VEŘEJNÁ VYHLÁŠKA

Návrh opatření obecné povahy

Oznámení záměru stanovení místní úpravy provozu na pozemních komunikacích – místních komunikacích III. třídy v ulicích Klajdovská, Kubelíkova, Střelnice, Markovičova, Samoty, Breitcetlova, Salajní, Štítného, Martina Kříže, Chmelnice, Krameriova, Markovičova, Bylinková v Brně, MČ část Brno-Líšeň do zóny s dopravním omezením a legalizaci parkování

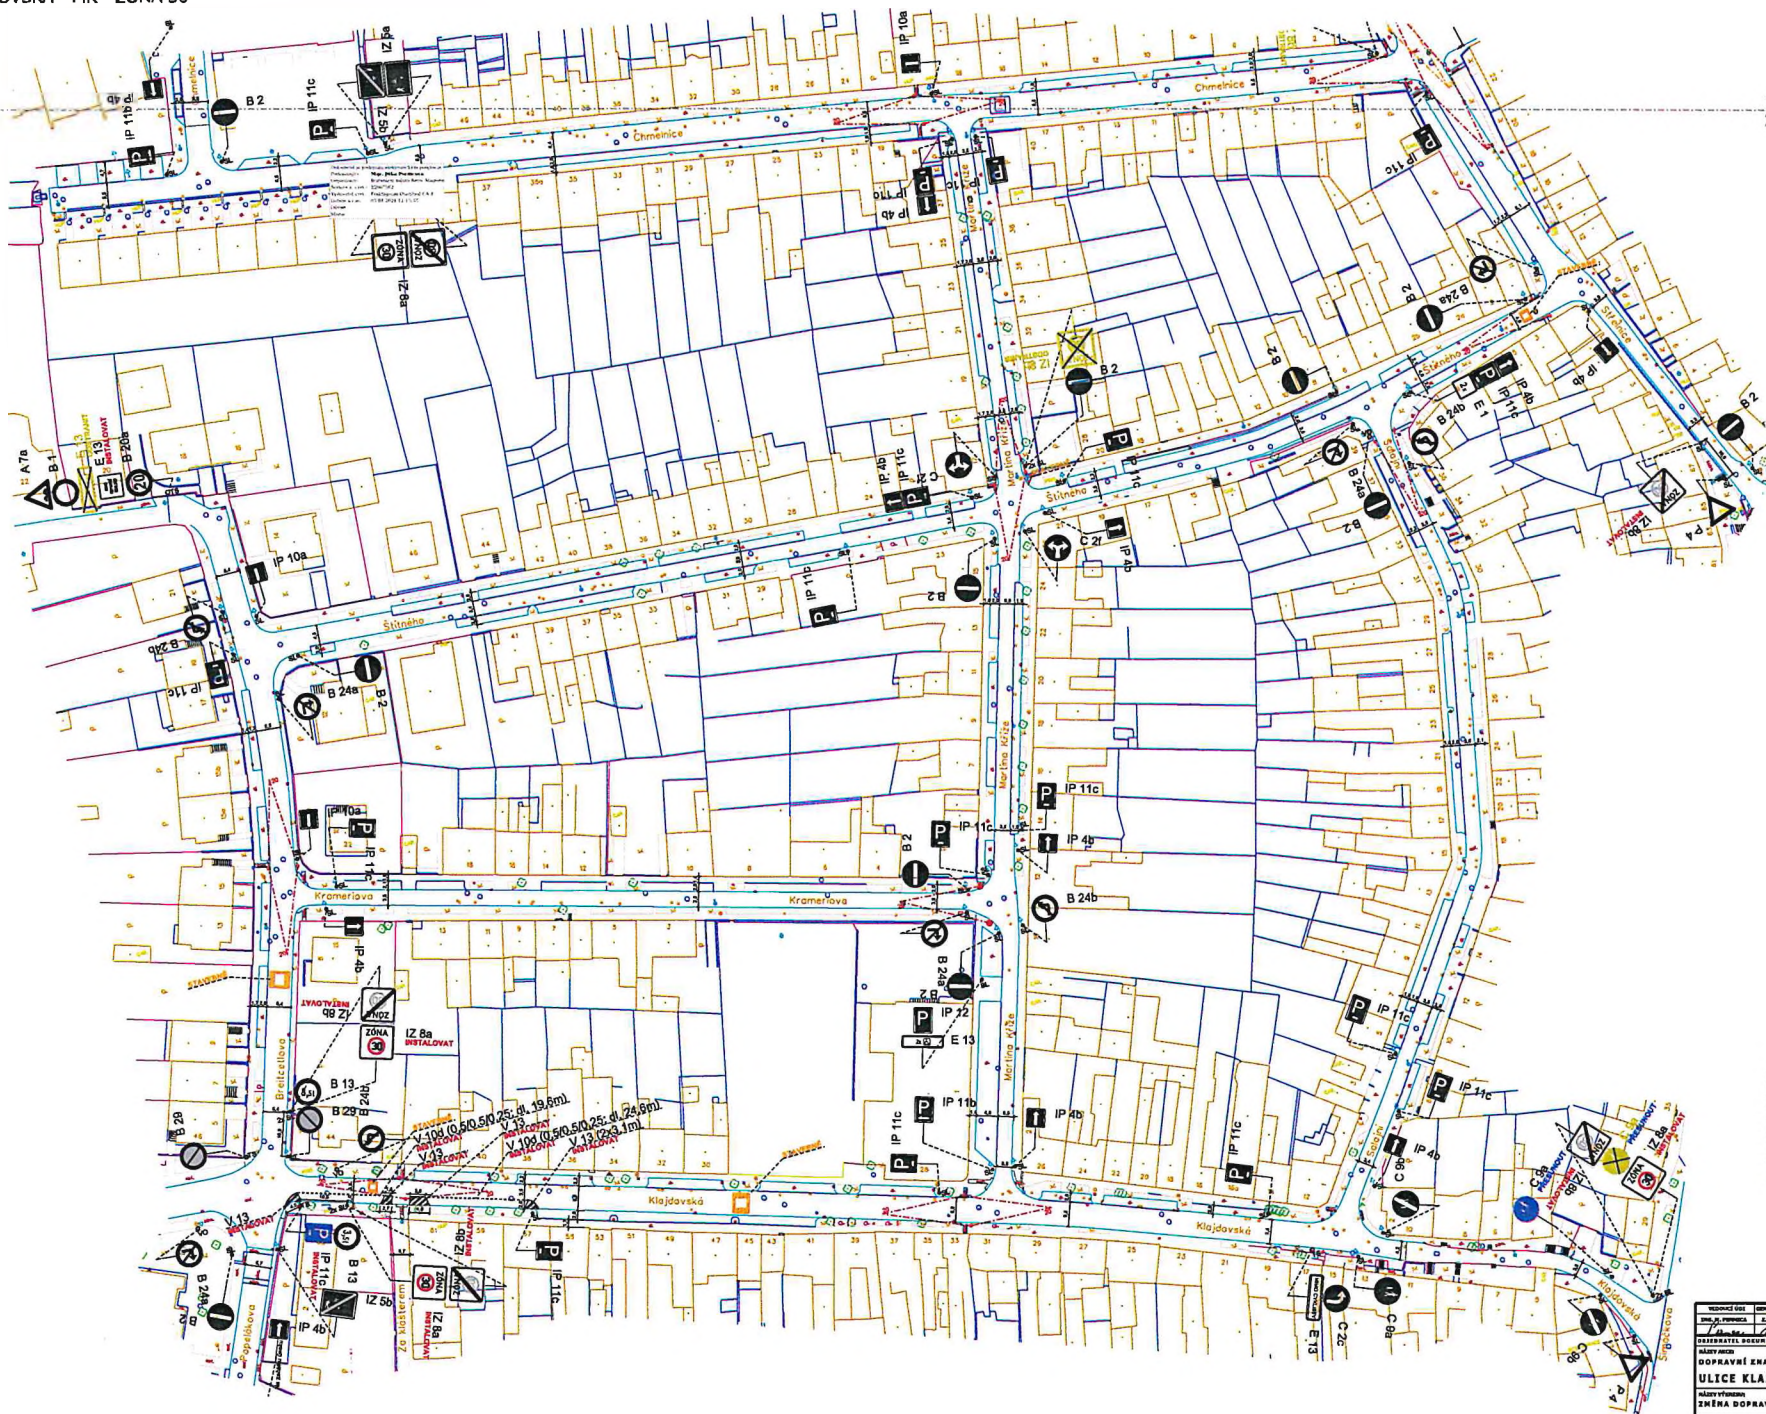
- *Ulice Kubelíkova jako obousměrná komunikace má navrženu šířku 4,1 m a v druhé části 4,3 m, což považujeme za problematické ve vztahu k možným kolizním situacím, kdy mohou řidiči vozidel mylně vyhodnotit, že se jedná o obousměrnou dvoupřuhovou komunikaci,*
- *Na ulici Kubelíkova u objektu č. 53 je navržena výhybna přímo do prostoru zpomalovacího polštáře.*

Dále upozorňujeme, když se jedná o návrh místní úpravy provozu, že jsou zpomalovací polštáře navrženy do míst, kde běžně přecházejí chodci (rozpor s čl. 3.9.5. TP 218).“

Na základě výše uvedeného sdělení dotčeného orgánu byl zpracovatel výkresové dokumentace, společnost Brněnské komunikace a.s., se sídlem Renneská 1a, 639 00 Brno, IČ: 60733098, vyzván k její úpravě s požadavkem na zakreslení výhyben v obousměrných komunikacích, zejména v ulici Kubelíkova s tím, že musí být respektována vzdálenost 80 m tak, aby se vozidla mohla bezpečně vyhýbat, úpravu zakreslení zpomalovacích polštářů tak, aby nebyly umístěny v úrovni výhyben a navazujících pěších tras (přestože zpomalovací polštáře nejsou součástí místní úpravy provozu a jejich realizace bude provedena stavební úpravou samostatně). Současně byly ve výkresu doplněny kóty parkovacích pruhů, které budou provedeny v šíři 2,0 m a průjezdního profilu vozovky. Odbor dopravy zohlednil naléhavou potřebu vytvoření co nejvyššího počtu legálních parkovacích stání – i v ulici Kubelíkova, jejíž průjezdní profil je po realizaci parkovacího pruhu, je v proměnlivé šířce cca 4,3 – 4,1 m. Tímto opatřením vzniká obousměrná jednopřuhová komunikace (částečně - od ulice Střelnice - slepá) s nevyhnutelným obousměrným provozem v zóně s omezením nejvyšší dovolené rychlosti na 30 km/hod. S ohledem na snížení nejvyšší dovolené rychlosti, charakter území se zástavbou rodinných domů a dotčené pozemní komunikace, která je rovná a přehledná jsou zajištěny podmínky pro dostatečnou viditelnost protijedoucích vozidel a realizací výhyben podmínky pro jejich bezpečné vzájemné vyhýbání.

Společnost Brněnské komunikace a.s. předložila odboru dopravy MMB upravenou výkresovou dokumentaci, která zohledňuje připomínky PČR - viz výše - ke stanovení místní úpravy provozu formou výkresu č. 01.3 s názvem akce: „DOPRAVNÍ ZNAČENÍ ULICE KLAJDOVSKÁ – MK – ZÓNA 30“ a výkresu č. 02.1 s názvem akce: „DOPRAVNÍ ZNAČENÍ ULICE KLAJDOVSKÁ – MK – ZÓNA 30“ s datem: BŘEZEN 2024, ve formátu 1:500.
